伊方発電所原子炉施設保安規定変更認可申請書の補正について

伊方発電所原子炉施設保安規定変更認可申請書の別添（伊方発電所原子炉施設保安規定変更比較表）について、次のとおり補正する。

別添 伊方発電所原子炉施設保安規定変更比較表

変更前	変更後	備考
<p style="text-align: center;">第 1 編 運転段階の発電用原子炉施設編 (<u>2号炉</u>および3号炉に係る保安措置)</p> <div style="border: 1px solid black; padding: 5px; margin: 10px auto; width: 80%;"> <p>運転段階とは、原子力発電所の運転を始める前に、新燃料を発電所へ搬入する時点から、「核原料物質、核燃料物質及び原子炉の規制に関する法律」第43条の3の<u>33</u>第2項の規定に基づき認可を受け、廃止措置を実施する前までの段階をいう。 また、運転段階にある伊方発電所2号炉および3号炉に係る発電用原子炉施設を運転段階の発電用原子炉施設という。</p> </div>	<p style="text-align: center;">第 1 編 運転段階の発電用原子炉施設編 (3号炉に係る保安措置)</p> <div style="border: 1px solid black; padding: 5px; margin: 10px auto; width: 80%;"> <p>運転段階とは、原子力発電所の運転を始める前に、新燃料を発電所へ搬入する時点から、「核原料物質、核燃料物質及び原子炉の規制に関する法律」第43条の3の<u>34</u>第2項の規定に基づき認可を受け、廃止措置を実施する前までの段階をいう。 また、運転段階にある伊方発電所3号炉に係る発電用原子炉施設を運転段階の発電用原子炉施設という。</p> </div>	<p>伊方発電所2号炉発電用原子炉施設の廃止措置を実施するための変更（以下、本頁において同じ）</p>

図34 1次冷却材可変温度高（過大温度 ΔT および過出力 ΔT ）
トリップ設定値制限図

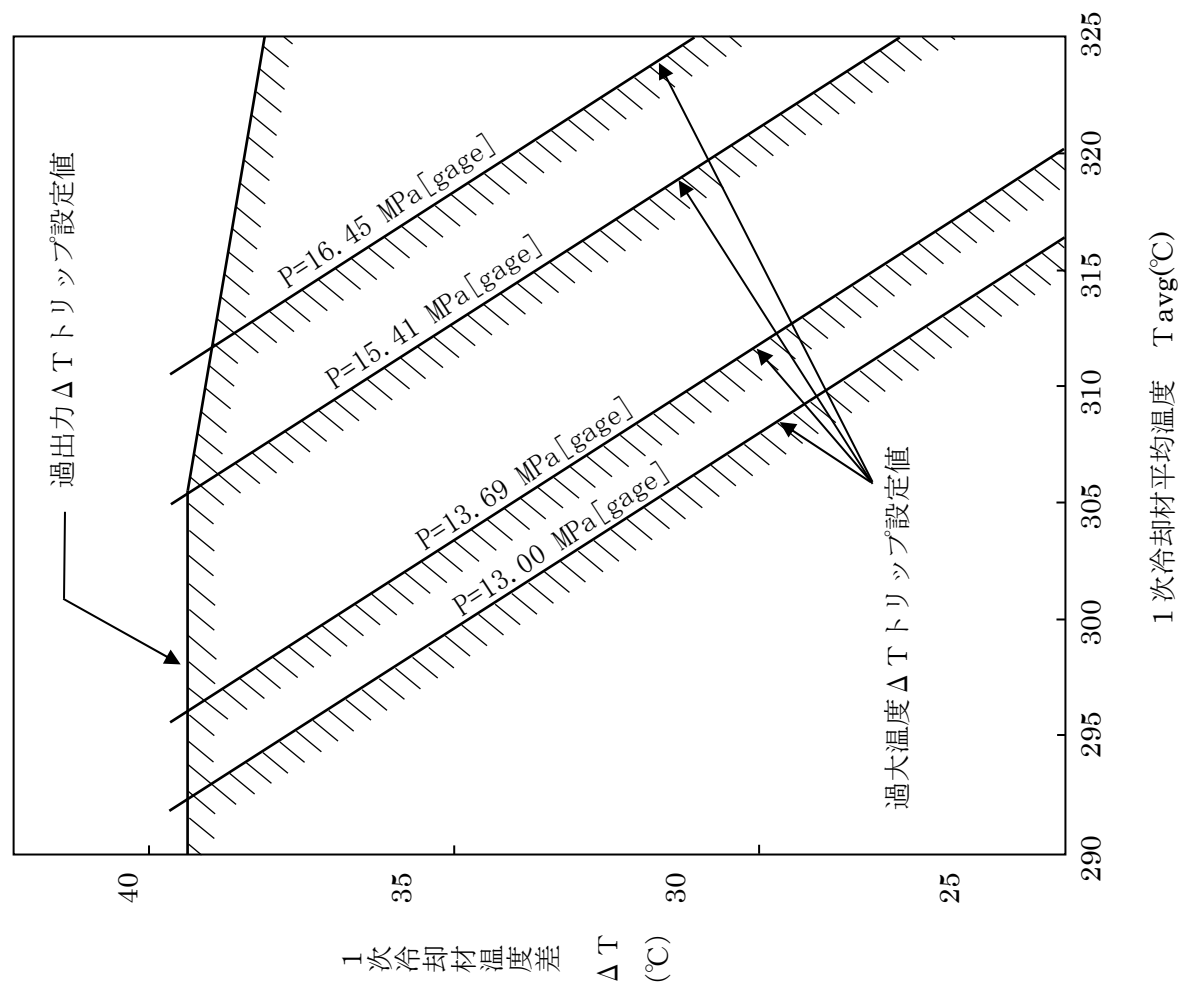
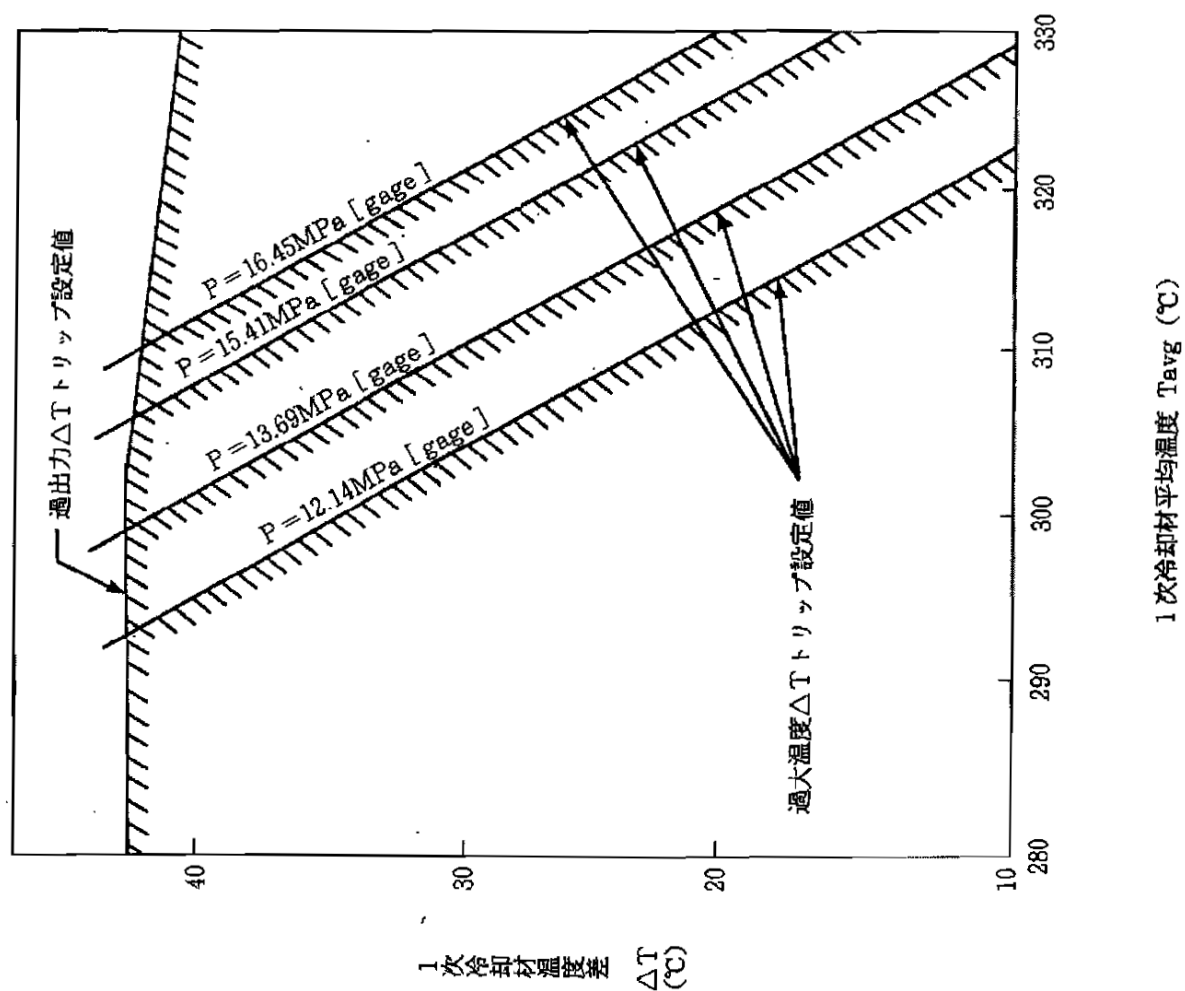
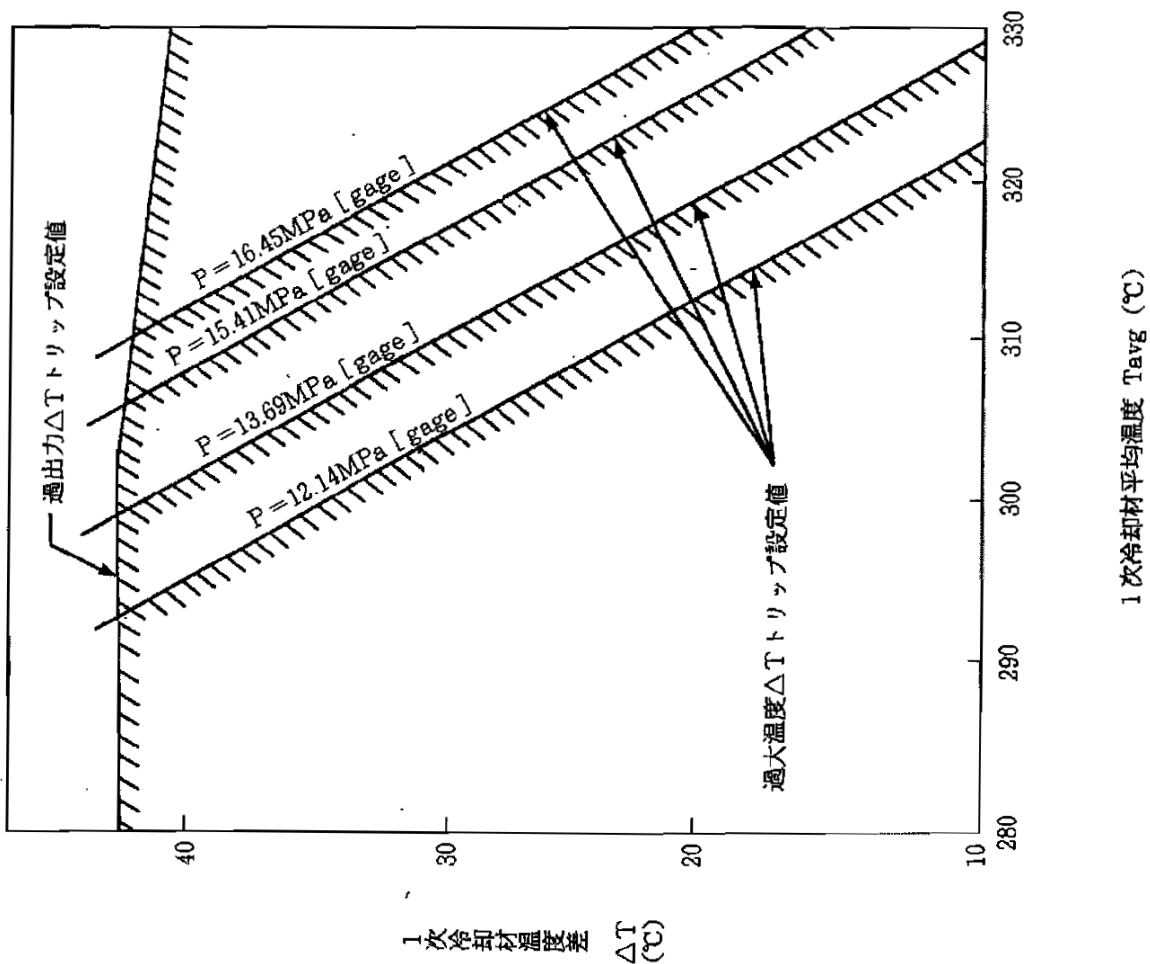
変更前	変更後	備考								
<p>(DNB比)</p> <p>第34条 モード1において、DNB比は、表34で定める事項を運転上の制限とする。</p> <p>2 DNB比が前項で定める運転上の制限を満足していることを確認するため、次号を実施する。</p> <p>(1) 当直長は、モード1において、1次冷却材温度差、1次冷却材平均温度および1次冷却材圧力が、<u>2号炉については図34-1、3号炉については図34-2</u>に示す1次冷却材可変温度高(過大温度ΔTおよび過出力ΔT)トリップ設定値制限図の範囲内にあることを、12時間に1回確認する。</p> <p>表34</p> <table border="1" data-bbox="514 341 609 1528"> <thead> <tr> <th>項目</th> <th>運転上の制限</th> </tr> </thead> <tbody> <tr> <td>DNB比</td> <td>1.42以上^{*1}、1.30以上^{*2} であること</td> </tr> </tbody> </table> <p>※1：※2以外の場合に適用する。 ※2：炉心圧力が9.81MPa[abs]未満に低下する運転時の異常な過渡変化事象の場合に適用する。</p>	項目	運転上の制限	DNB比	1.42以上 ^{*1} 、1.30以上 ^{*2} であること	<p>(DNB比)</p> <p>第34条 モード1において、DNB比は、表34で定める事項を運転上の制限とする。</p> <p>2 DNB比が前項で定める運転上の制限を満足していることを確認するため、次号を実施する。</p> <p>(1) 当直長は、モード1において、1次冷却材温度差、1次冷却材平均温度および1次冷却材圧力が、<u>図34に示す1次冷却材可変温度高(過大温度ΔTおよび過出力ΔT)トリップ設定値制限図の範囲内にあることを、12時間に1回確認する。</u></p> <p>表34</p> <table border="1" data-bbox="514 341 609 1528"> <thead> <tr> <th>項目</th> <th>運転上の制限</th> </tr> </thead> <tbody> <tr> <td>DNB比</td> <td>1.42以上^{*1}、1.30以上^{*2} であること</td> </tr> </tbody> </table> <p>※1：※2以外の場合に適用する。 ※2：炉心圧力が9.81MPa[abs]未満に低下する運転時の異常な過渡変化事象の場合に適用する。</p>	項目	運転上の制限	DNB比	1.42以上 ^{*1} 、1.30以上 ^{*2} であること	<p>伊方発電所2号炉発 電用原子炉施設の廃 止措置を実施するた めの変更</p>

伊方発電所2号炉発
電用原子炉施設の廃
止措置を実施するた
めの変更

異常時の運転操作基準

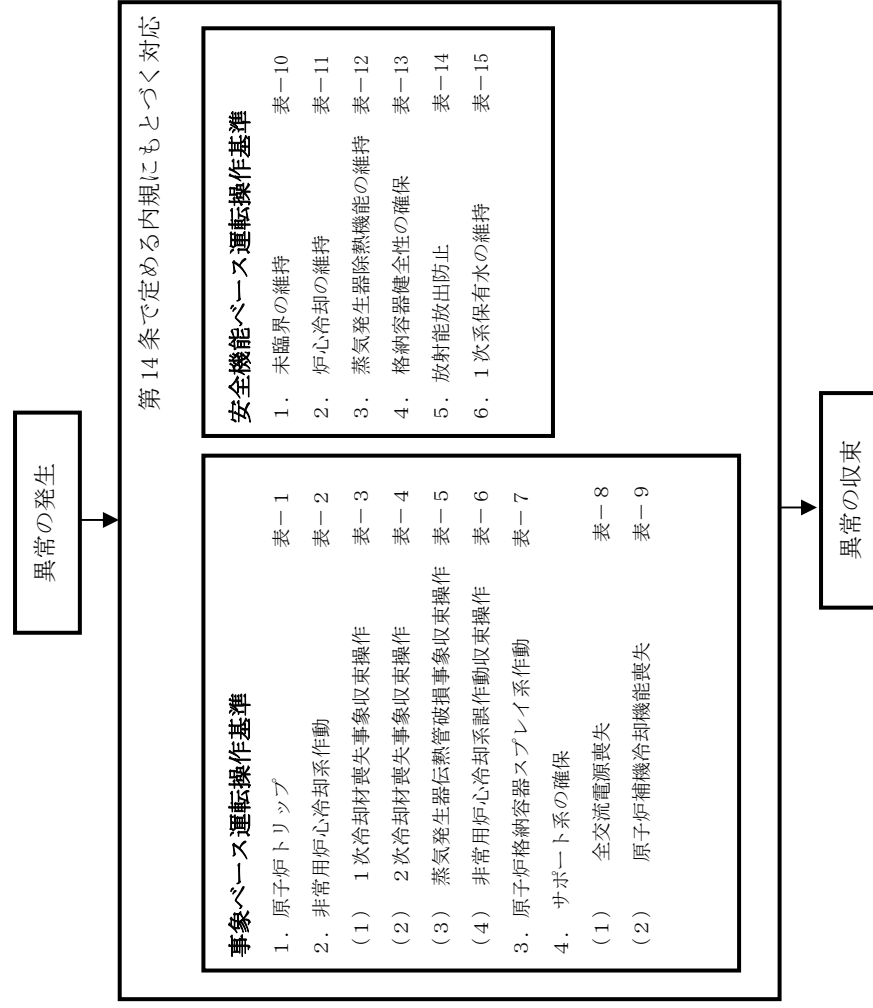
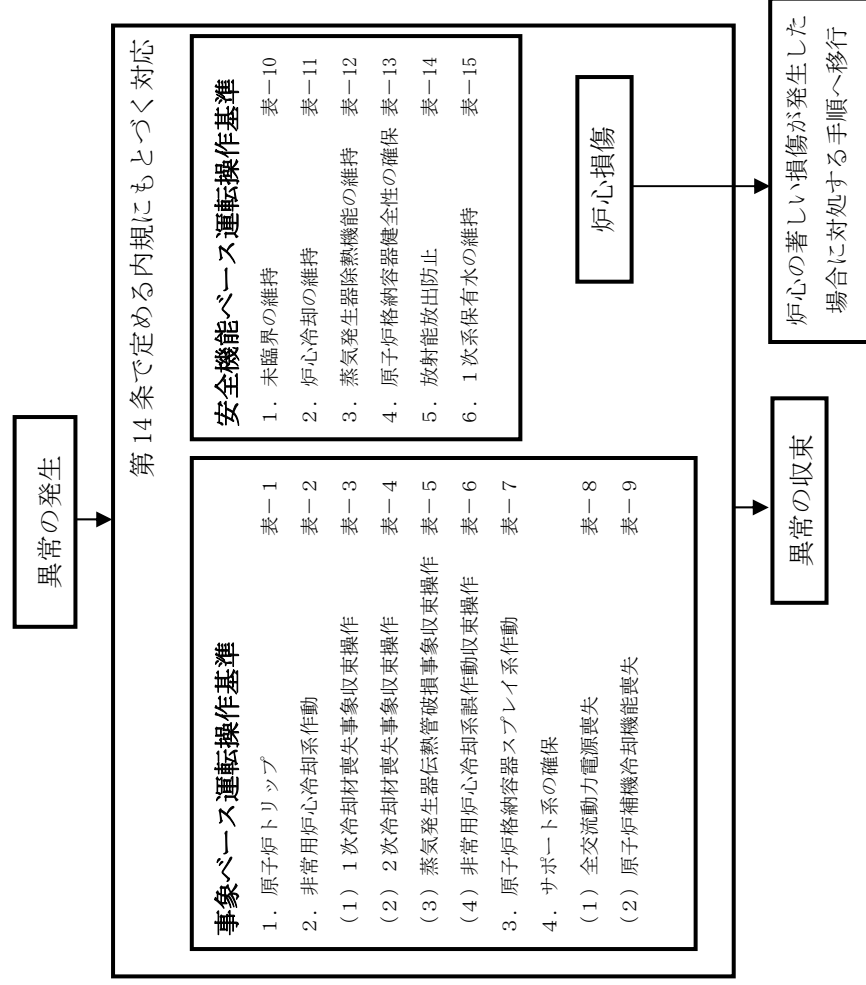
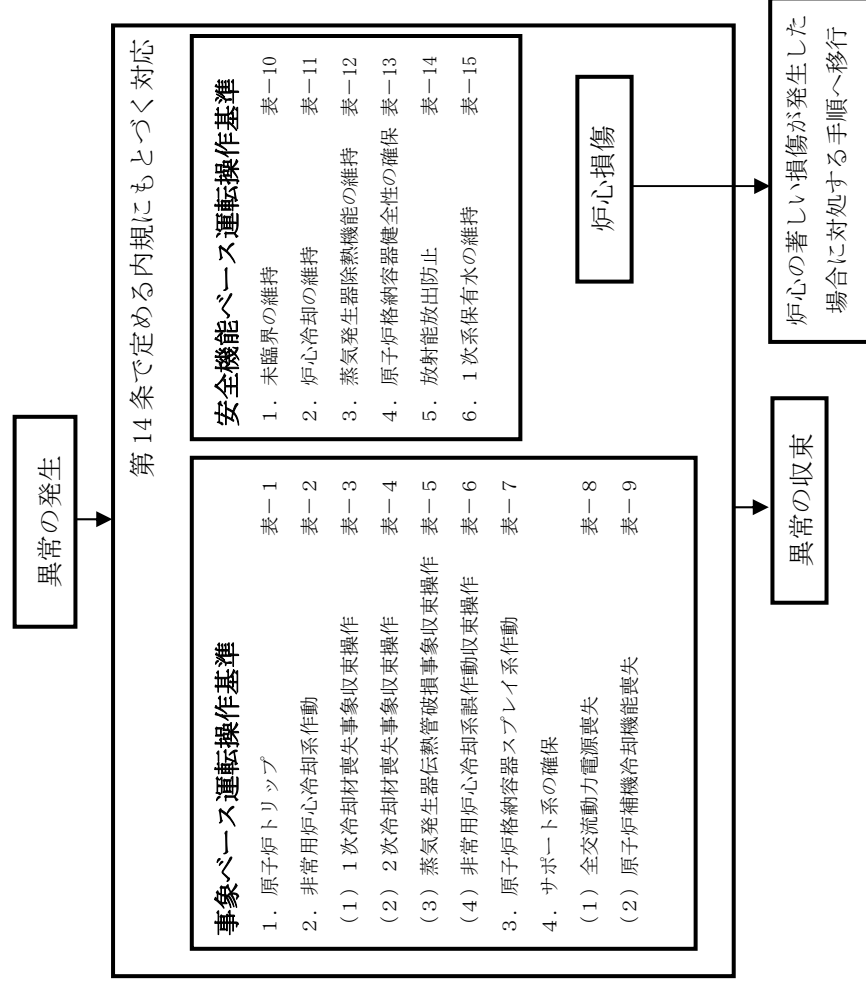
備考	変更後	変更前	備考
本頁変更なし	<p>添付1 異常時の運転操作基準 (第91条関連)</p>	<p>添付1 異常時の運転操作基準 (第91条関連)</p>
